SAKSGRUNNLAG FOR PRINSIPVEDTAK AV ALTERNATIV 2 FOR E6 MOELV - ROTERUD

Nasjonal PlanID:
Ringsaker kommune: 2019060936

Prosjekt nr.:	113201
Oppdragsgiver:	Nye Veier
Dokumentnummer:	NV34E6MR-PLA-NOT-0014

Figur 2: Støyberegninger for ny Mjøsbru, nordre alternativ, med høringsversjonen av planforslaget (t.v.) og løsning med lav (1,0 m) skjerm på brua (t.h.).

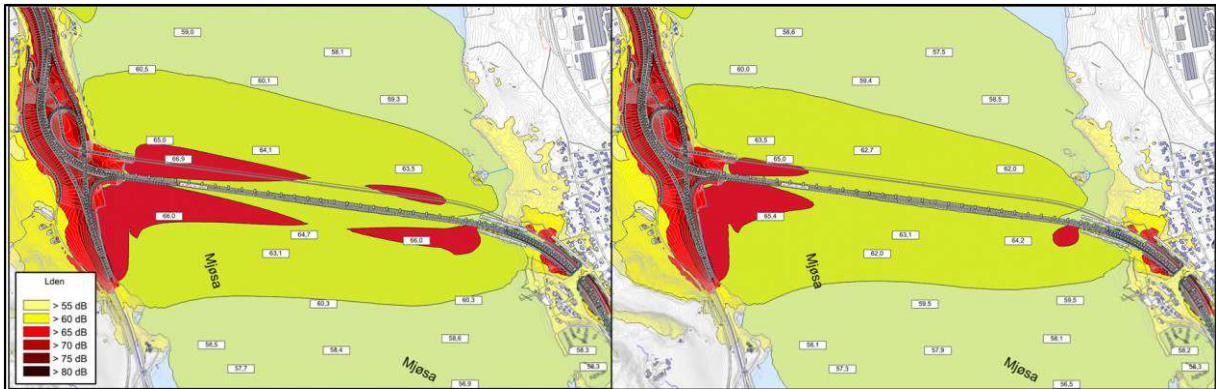
Merknad: Det må etableres støyskjerm 0,8 m høyde over hele Mjøsbrua med innslag av glass.

Svar: Det er gjort støyberegninger der det er plassert støyskjerm på ny Mjøsbru, og sett på hvilken effekt disse skjermene vil ha. Beregningene viser at det er begrenset effekt på landsiden av Mjøsa ved støyskjerm på brua, og at det i hovedsak gir en reduksjon på 2-3 dB ute på Mjøsa, like i nærheten av brua.

Illustrasjonene under viser hvilken støyskjermingseffekt en 1m høy skjerm på ny Mjøsbru vil ha, både for alternativ 1 og alternativ 2. Midt på Mjøsa, tett på brua, er det kun 1-2 dB som skiller alternativet med og uten støyskjerm. Effekten er dermed svært begrenset.

Det er vurdert at tiltaket med støyskjerm på ny Mjøsbru har en begrenset effekt, og det er derfor anbefalt å ikke regulere inn støyskjerm på Mjøsbrua i reguleringsplanen.

Figur 4: Støyberegninger av alternativ 2 i Møkkvika med 0,85m skjerm til venstre og 3m høy skjerm til høyre.
Kilde: COWI AS

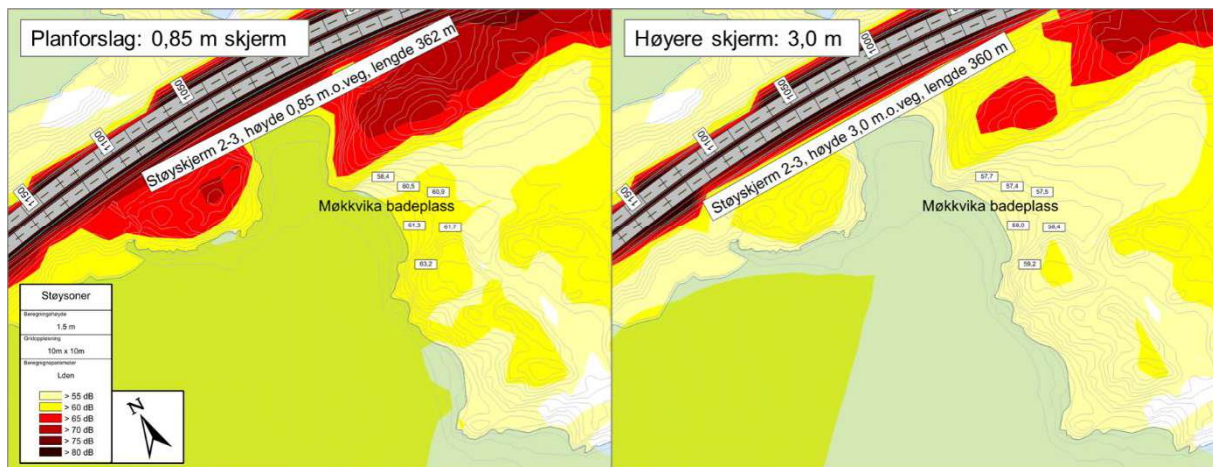
Merknad: I alternativ 2, på sørsiden av E6 på fyllingsfot, må regulert støyskjerm endres til 3 m høy skjerm, som forlenges til Kastbakkvegen mhp. skjerming av friluftsområde og kulturminner.

Svar: I justert planforslag etter 1.gangsbehandling er det regulert inn støyskjerm med høyde 3 meter mellom E6 og friluftsområdet ved Møkkvika. Illustrasjonen under viser hvilken effekt endringen har på friluftsområdet. Det er spesielt Møkkvika badeplass og friluftsområdene nærmest E6 som har stort nytte av en høyere støyskjerm.
